**RELATÓRIO DE FISCALIZAÇÃO TÉCNICA DOS SISTEMAS DE ÁGUA E
ESGOTO DO MUNICÍPIO DE
AMERICANA**

PRESTADOR: DEPARTAMENTO DE ÁGUA E ESGOTO - DAE

Relatório R5 – Continuação do Diagnóstico e Não-Conformidades

Americana, junho de 2016

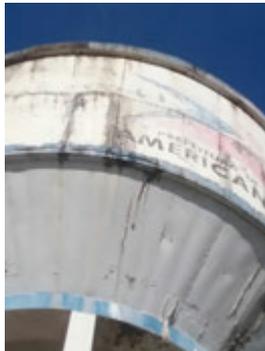
Item 6.3: Existência de vazamentos aparentes nas instalações (Art. 2º da Lei Federal 11.445/2007).
Prazo: Imediato

Item 6.3
